**Изменение № 1 ГОСТ 23747–2015 Блоки дверные из алюминиевых сплавов. Общие технические условия**

Принято Межгосударственным советом по стандартизации, метрологии и сертификации (протокол №        от        )

Рисунок В.4 - Схема проведения испытания на сопротивление удару неупругим мягким телом (грузом) в направлении открывания дверного полотна

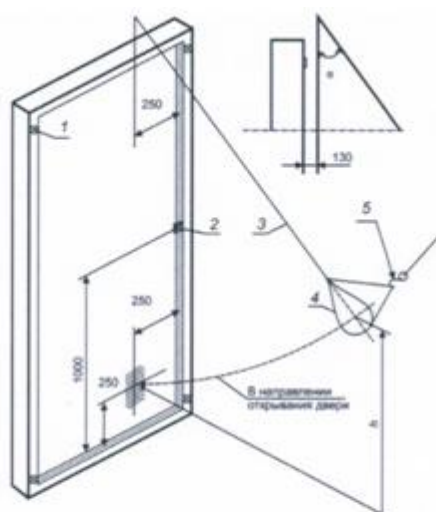
Рисунок В.4 изложить в новой редакции:

1 - пружим; 2 - запирающий пружим или ограничитель; 3 - гибкий трос; 4 - неупругое мягкое тело (груз) массой 30 кг; 5 - съемный крюк
